AMENDMENT 1 AMENDEMENT 1

**Household and similar electrical appliances – Safety –
Part 2-61: Particular requirements for thermal storage room heaters**

IEC 60335-2-61

AMENDMENT 1
AMENDEMENT 1

Annexe AA (informative)

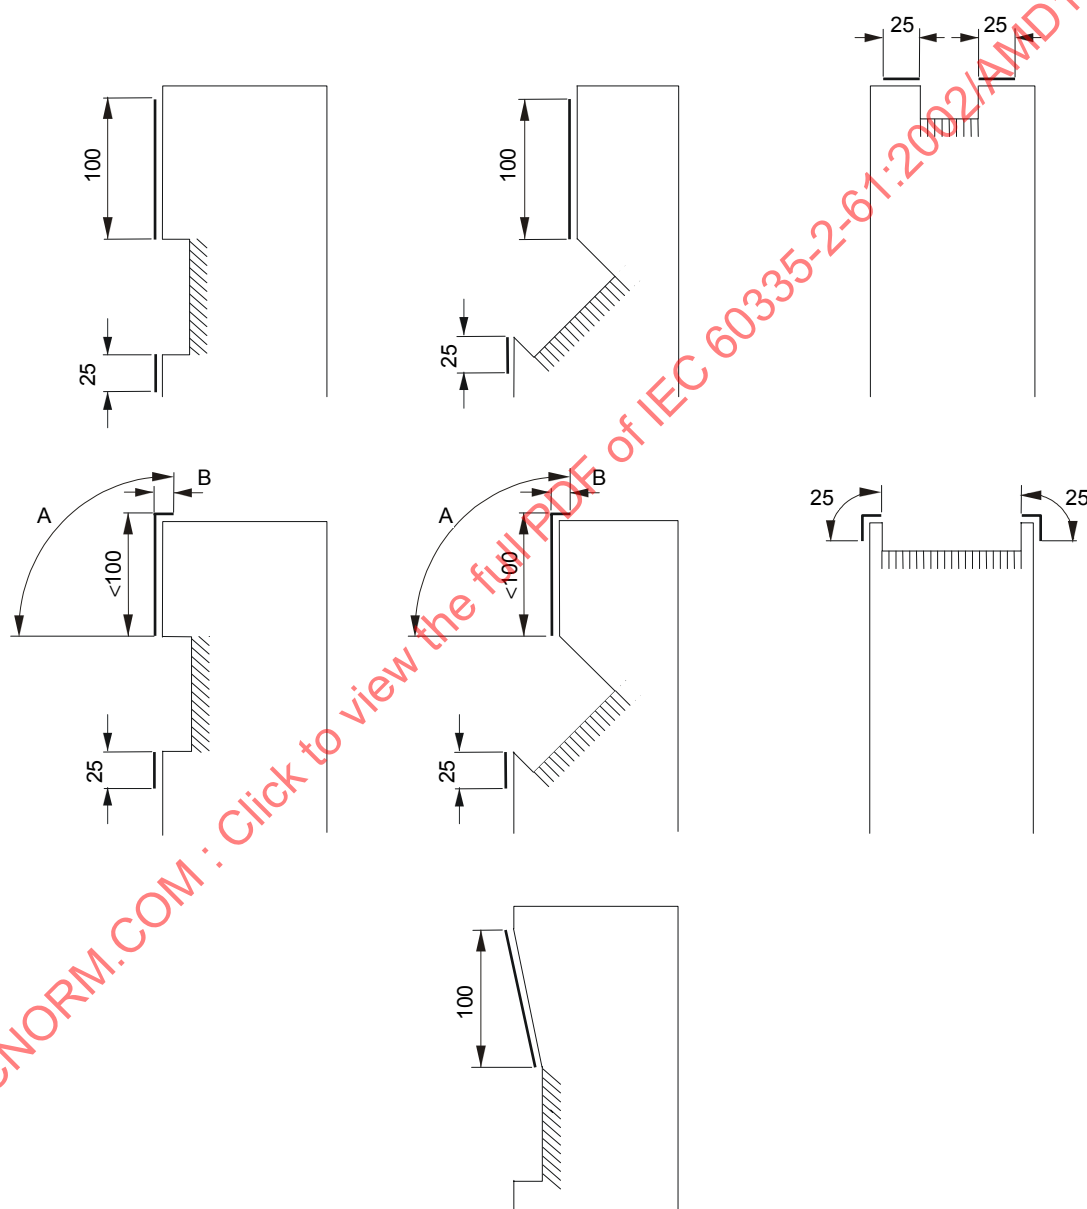
Table 101 Add the following to table footnote ^a:

See Annex AA for typical cross-sections of immediate surrounds of air-outlets.

Entourages immédiats des grilles de sortie d'air

Légende

A 100 mm maximum

B 25 mm maximum

NOTE Ces dessins montrent des coupes transversales de l'entourage immédiat des sorties d'air d'appareils de chauffage à accumulation types.
